令 0 3 原機 (科保) 0 9 2  
令 和 4 年 2 月 2 1 日

核燃料物質使用変更許可申請書

既に許可を受けた原子力科学研究所における核燃料物質の使用について、J R R - 3、廃棄物安全試験施設、バックエンド研究施設及びバックエンド技術開発建家に係る内容を次のとおり変更する。詳細は別添 (1) から別添 (5) に示す。

核燃料物質使用変更許可申請書新旧対照表

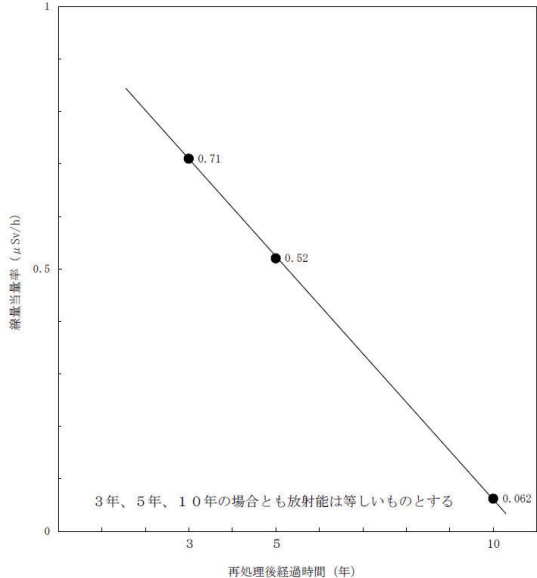
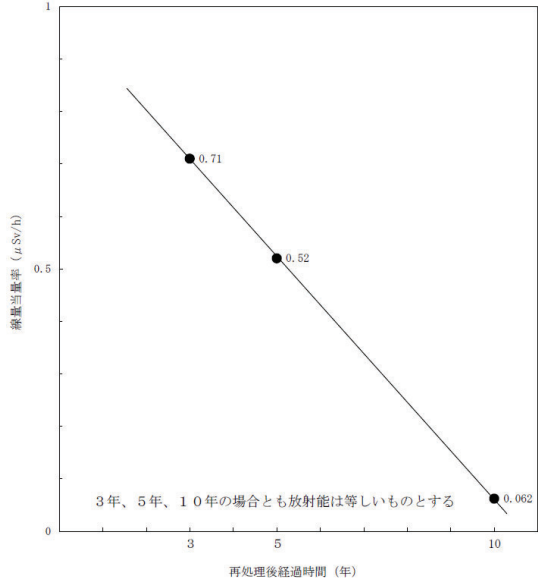
変 更 前	変 更 後	備 考																																								
<p>表2.2-4 廃棄物の取扱いに従事する者、人が常時立ち入る場所、管理区域境界の計算結果まとめ （固体廃棄物、保管廃棄施設周辺の使用施設又は貯蔵施設に起因する実効線量の合計）</p> <table border="1" style="width:100%; border-collapse: collapse; margin-top: 10px;"> <thead> <tr> <th>保管廃棄施設</th> <th>廃棄物の取扱いに従事する者 (mSv/年)</th> <th>人が常時立ち入る場所 (mSv/週)</th> <th>管理区域境界 (mSv/3月)</th> </tr> </thead> <tbody> <tr> <td>廃棄物保管室</td> <td align="center"><math>9.6 \times 10^{-1}</math></td> <td align="center"><math>5.2 \times 10^{-1}</math></td> <td align="center"><math>7.7 \times 10^{-1}</math></td> </tr> <tr> <td>セル上部</td> <td align="center">—</td> <td align="center"><math>4.6 \times 10^{-1}</math></td> <td align="center"><math>8.7 \times 10^{-1}</math></td> </tr> <tr> <td>αγアイソレー ションルーム上部</td> <td align="center">—</td> <td align="center"><math>7.5 \times 10^{-1}</math></td> <td align="center"><math>1.1 \times 10^{-1}</math></td> </tr> <tr> <td>ホット機械室</td> <td align="center">—</td> <td align="center"><math>3.3 \times 10^{-1}</math></td> <td align="center"><math>7.1 \times 10^{-1}</math></td> </tr> </tbody> </table>	保管廃棄施設	廃棄物の取扱いに従事する者 (mSv/年)	人が常時立ち入る場所 (mSv/週)	管理区域境界 (mSv/3月)	廃棄物保管室	$9.6 \times 10^{-1}$	$5.2 \times 10^{-1}$	$7.7 \times 10^{-1}$	セル上部	—	$4.6 \times 10^{-1}$	$8.7 \times 10^{-1}$	αγアイソレー ションルーム上部	—	$7.5 \times 10^{-1}$	$1.1 \times 10^{-1}$	ホット機械室	—	$3.3 \times 10^{-1}$	$7.1 \times 10^{-1}$	<p>表2.3-4 廃棄物の取扱いに従事する者、人が常時立ち入る場所、管理区域境界の計算結果まとめ （固体廃棄物、保管廃棄施設周辺の使用施設又は貯蔵施設に起因する実効線量の合計）</p> <table border="1" style="width:100%; border-collapse: collapse; margin-top: 10px;"> <thead> <tr> <th>保管廃棄施設</th> <th>廃棄物の取扱いに従事する者 (mSv/年)</th> <th>人が常時立ち入る場所 (mSv/週)</th> <th>管理区域境界 (mSv/3月)</th> </tr> </thead> <tbody> <tr> <td>廃棄物保管室</td> <td align="center"><math>9.6 \times 10^{-1}</math></td> <td align="center"><math>5.2 \times 10^{-1}</math></td> <td align="center"><math>7.7 \times 10^{-1}</math></td> </tr> <tr> <td>セル上部</td> <td align="center">—</td> <td align="center"><math>4.6 \times 10^{-1}</math></td> <td align="center"><math>8.7 \times 10^{-1}</math></td> </tr> <tr> <td>αγアイソレー ションルーム上部</td> <td align="center">—</td> <td align="center"><math>7.5 \times 10^{-1}</math></td> <td align="center"><math>1.1 \times 10^{-1}</math></td> </tr> <tr> <td>ホット機械室</td> <td align="center">—</td> <td align="center"><math>3.3 \times 10^{-1}</math></td> <td align="center"><math>7.1 \times 10^{-1}</math></td> </tr> </tbody> </table> <div style="border: 1px solid black; height: 400px; margin-top: 20px; width: 100%;"></div> <p align="center" style="margin-top: 10px;">図 2.1-1(1) 地階平面図</p>	保管廃棄施設	廃棄物の取扱いに従事する者 (mSv/年)	人が常時立ち入る場所 (mSv/週)	管理区域境界 (mSv/3月)	廃棄物保管室	$9.6 \times 10^{-1}$	$5.2 \times 10^{-1}$	$7.7 \times 10^{-1}$	セル上部	—	$4.6 \times 10^{-1}$	$8.7 \times 10^{-1}$	αγアイソレー ションルーム上部	—	$7.5 \times 10^{-1}$	$1.1 \times 10^{-1}$	ホット機械室	—	$3.3 \times 10^{-1}$	$7.1 \times 10^{-1}$	<p>表番号の変更</p> <p style="margin-top: 300px;">遮蔽評価に用いる管理区域の区分の見直しに伴う図の追加</p>

図 1 各装置の外観写真

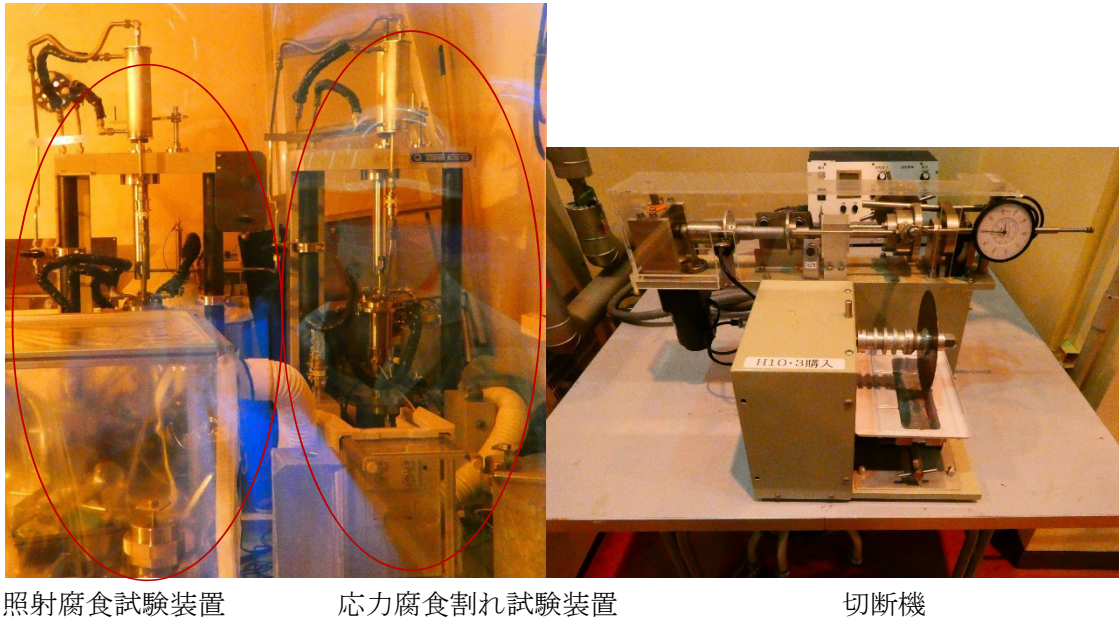
平成 13 年に No.3 セルに設置した切断機、照射腐食試験装置及び応力腐食割れ試験装置について試験が終了したため、今後の試験計画から装置の解体撤去を行う。
